RESPUESTA OBSERVACIONES A LA EVALUACIÓN TÉCNICA, PROCESO DE INVITACIÓN ABIERTA No. 002 – 2020

Observación No. 8

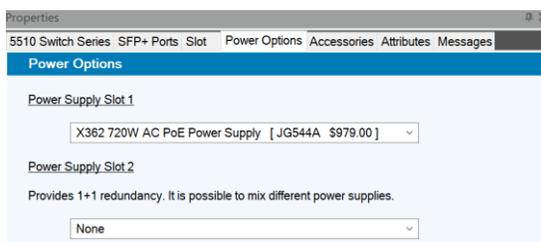
En el ítem FUENTES DE ALIMENTACIÓN ALTA REDUNDANCIA, se solicita "fuentes incluidas de 720W" ya que acá puede haber ambigüedad y confusión entre si este valor (720W) es relacionado con el CONSUMO DE ENERGIA DEL SWITCH o hace referencia al POWER BUDGET para PoE (PoE requerido en esta ficha para el switch) y como aclaración de todos los oferentes.

Solicitud: se solicita a la entidad aclarar si este valor es para el Presupuesto de energía para PoE (Power budget) o es relacionado con el consumo de energía de la fuente de poder en si (Power Consumption).

Respuesta: Las fuentes hacen referencia al power buget 720 W PoE+, Se debe garantizar el suministro de energía de 720 W por cada fuente suministrada.

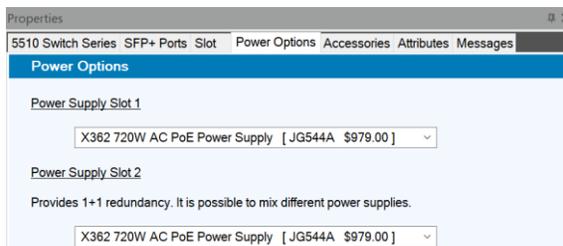
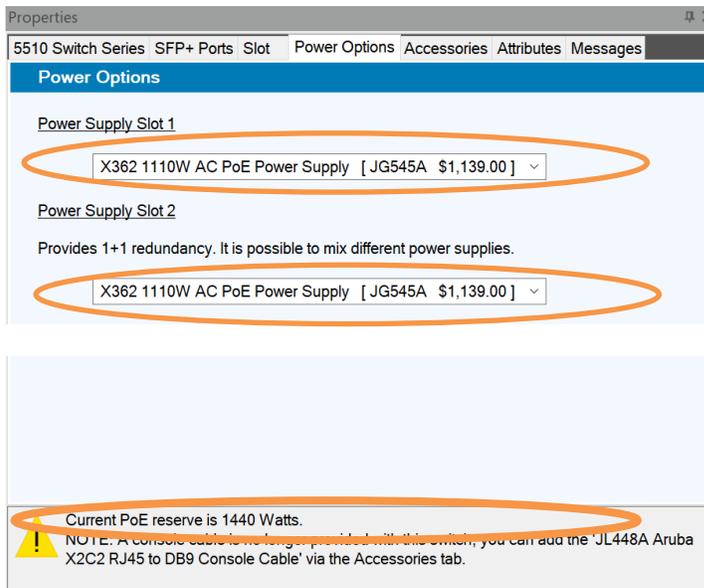
Al revisar la oferta económica del proponente CIMA INGENIERIA el proponente indica claramente que oferta por cada switch tanto de 48 como de 24 puertos 2 fuentes de poder de 720 W. Este ofrecimiento no cumple los requerimientos técnicos de la invitación 002 de 2020 exigidos por PREVISORA debido a:

Los switches de 48 puertos requieren fuentes de poder superior a los 720 W con el fin entregar 30 W de potencia PoE por puerto estándar 802.3at de acuerdo al requerimiento de la entidad en el anexo técnicos adenda 2 y respuesta a las observaciones; como se puede observar a continuación el fabricante en su documentación técnica especifica claramente que cada fuente de 720 W entrega un consumo de potencia de PoE de 450W

Dado que con dos fuentes de poder de 720 W la potencia entregada para PoE es de 1100W

Es decir, de acuerdo a la información entregada por el proponente Dos (2) fuentes de 720 W para todos los equipos tanto de 24 puertos como de 48 puertos, los switches de 48 puertos estaría suministrando 1100 W de potencia para PoE para la totalidad de puertos es decir que a cada puerto le entrega menos de 30 W haciendo el calculo:

Potencia PoE por Puerto = Potencia PoE total suministrada / Total de puertos

$$1100 \text{ W} / 48 \text{ Puertos} = 22.9 \text{ W por puerto}$$

Por lo cual el proponente **NO** cumple el requerimiento de la entidad cuando solicita en el anexo técnico Puertos tipo básico de conmutación RJ-45 Ethernet puertos (10/100/1000) con soporte de 802.3at (30 Watts potencia por puerto).

Las fuentes correctas a suministrar para los switches de 48 puertos es de 1100 W cada fuente; entregando un total de potencia de PoE de 1400 W para cada switch como se puede evidenciar en la información pública del fabricante:

No se acepta la observación. El proponente CYMA realizó una oferta de equipos HPE 5510 HI. Según la documentación aportada y se efectuó validación directa con el fabricante Hewlett Packard sobre el equipo en mención, quien indica que soporta dos (2) tipos de fuente:

- HPE X362 720W 100-240VAC to 56VDC PoE Power Supply JG544A
- HPE X362 1110W 115-240VAC to 56VDC PoE Power Supply JG545A

Según esta información, las dos fuentes entregan como mínimo 720W POE. Con base en el documento público del fabricante, la Entidad acepta como cumplido lo ofertado, dado que se fundamenta en la buena fe del oferente y en un documento fácilmente comprobable. Así mismo, la información que se utiliza como sustento para la observación no tiene ningún documento o link oficial que se pueda verificar y que contradiga la información aportada por el oferente, por lo tanto, no se acepta la observación.
